Изменение № 2 ГОСТ 12.2.120—88 Система стандартов безопасности труда. Кабины и рабочие места операторов тракторов, самоходных строительно-дорожных машин, одноосных тягачей, карьерных самосвалов и самоходных сельскохозяйственных машин. Общие требования безопасности

Принято Межгосударственным Советом по стандартизации, метрологии и сертификации (протокол № 12 от 21.11.97)

Черт. 2

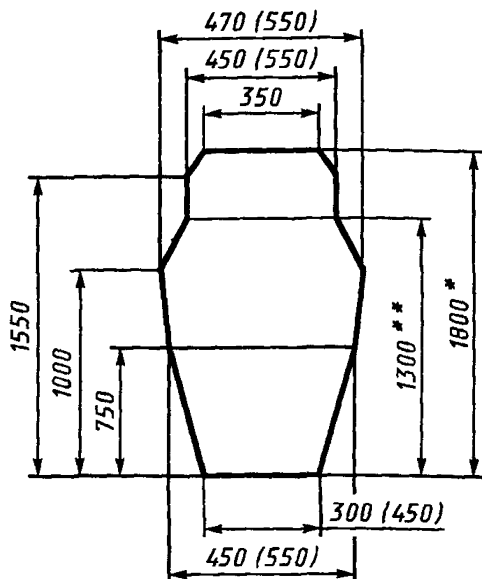
Пункт 1.5. Чертеж 2 заменить новым; сноски и примечания изложить в новой редакции: (см. с. 52).

* Высота дверного проема при максимально возможной открытой двери кабины, предназначенной для работы стоя.

** Минимальная высота дверного проема для кабин, предназначенных для работы сидя. Для тракторов, поставленных на производство до 01.01.91, допускается высота дверного проема 1230 мм.

1. Размеры в скобках относятся к кабинам самоходных сельскохозяйственных машин.

2. Чертеж не определяет форму дверного проема.
